# Gestion de l'érosion du canal de dérivation de la rivière Mascouche

Addenda A

Questions et commentaires pour le projet de stabilisation des berges de la rivière Mascouche sur le territoire de la Ville de Terrebonne par la Ville de Terrebonne

Dossier: 3211-02-308

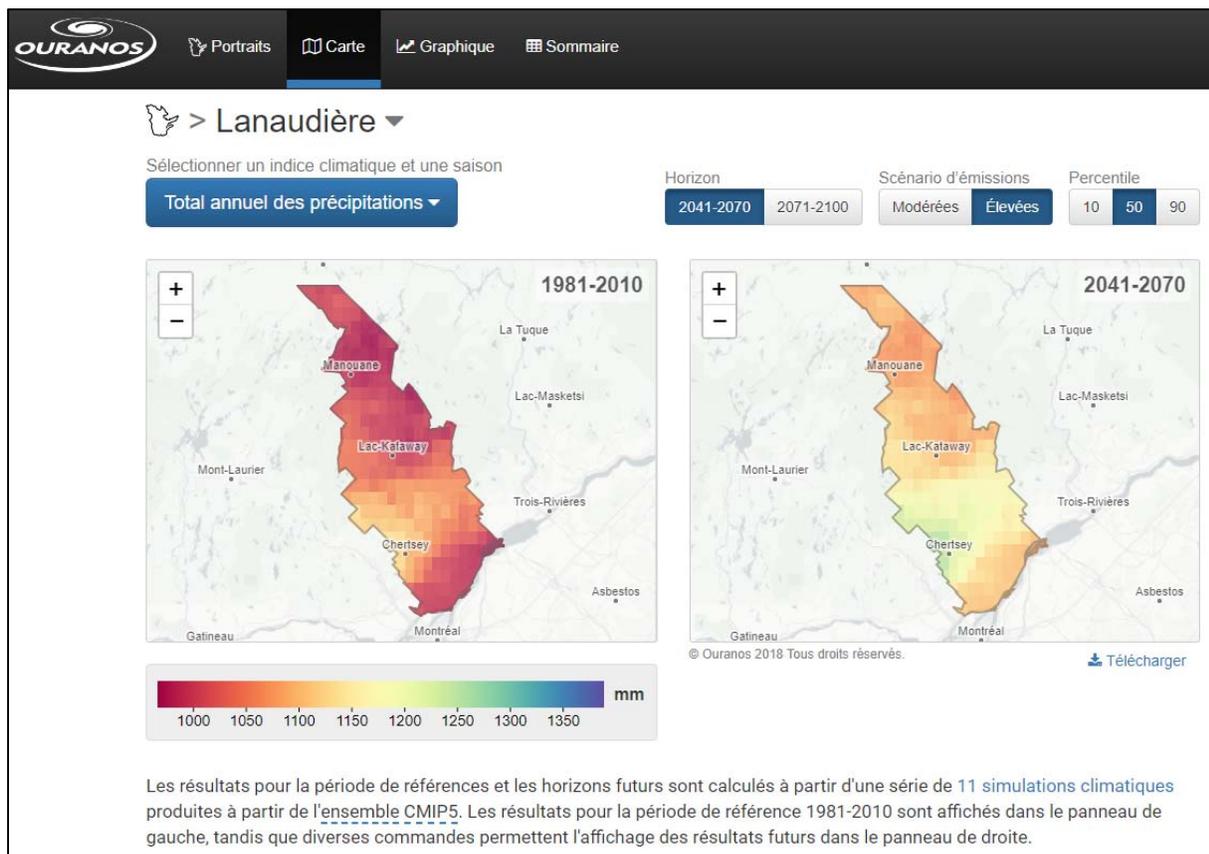
Les débits de crues calculés ne tiennent pas compte de l'impact des changements climatiques. Cet aspect doit être pris en compte dans la conception de protection du canal en raison de la durée de vie utile assez longue de l'ouvrage proposé. L'initiateur doit démontrer comment l'aspect des changements climatiques a été intégré à la conception de l'ouvrage ou, advenant le cas où cet aspect ne l'aurait pas été jusqu'à présent, expliquer si la conception actuelle devrait être adaptée en conséquence. L'Atlas hydroclimatique du Québec méridional, entre autres, offre un aperçu des tendances à long terme de l'impact des changements climatiques sur les débits de crues du secteur à l'étude. Un facteur de sécurité peut aussi être appliqué aux débits de crues.

La capacité du canal dans les conditions existantes a été modélisée dans HEC-RAS. Puis, les conditions du canal stabilisé par la mise en place d'enrochement ont aussi été modélisées dans HEC-RAS afin de comparer la capacité hydraulique du canal en condition stabilisée avec celle en condition existante. La crue utilisée pour faire cette comparaison est celle de 1 :50 ans, mais une autre crue aurait aussi pu être utilisée pour faire cette validation. Suite à ces analyses, nous concluons que le canal de dérivation protégé avec des enrochements aura une capacité

hydraulique équivalente à celle existante. Il doit être noté que la validation a été faite pour l'option avec enrochement au fond du canal seulement qui a permis de valider la capacité du canal. Pour sa part, l'option avec le béton-câble offrirait une section d'écoulement accrue et donc une capacité encore supérieure.
